**COMISSÃO ESPECIAL DE ANÁLISE DE ESTUDO DE IMPACTO DE VIZINHANÇA - CEIV**

**REF.: RESPOSTAS AO PARECER 066/2018-CEIV**

EIV – DESEO HOME

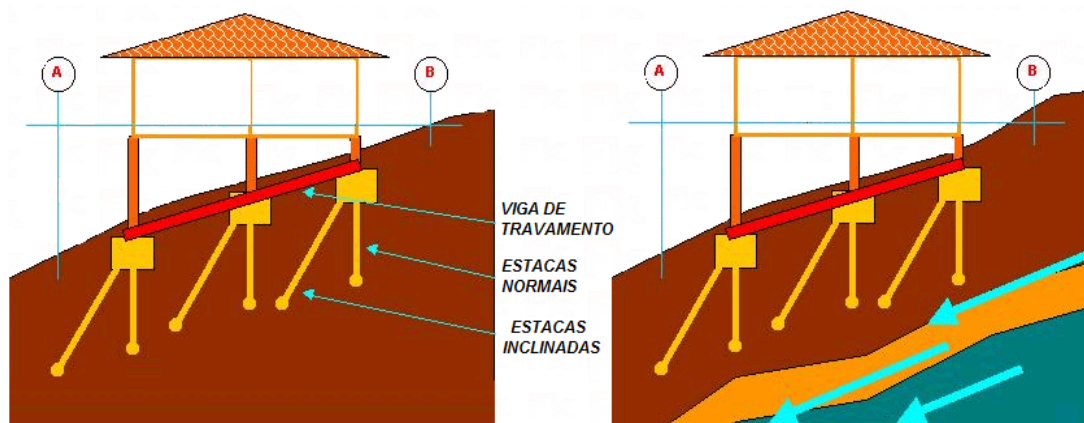
Item 19 do parecer 036/2018 - CEIV foi respondido, porém o consultor deverá deixar bem claro no estudo o tipo de fundação a ser usada em todas as casas, inclusive na Descrição das Obras (Item 2.4, Pág. 24 do EIV), pois há citações no estudo que se contradizem. Ainda, quais as medidas mitigatórias

Em todas as casas serão utilizadas sapatas rasas com a cravação de estacas metálicas em ângulo de pequenas dimensões para evitar o escorregamento das sapatas conforme ilustração abaixo. Vale ressaltar que a profundidade de cada sapata só será possível aferição com devido estudo de sondagem na ocasião do alvará de construção.
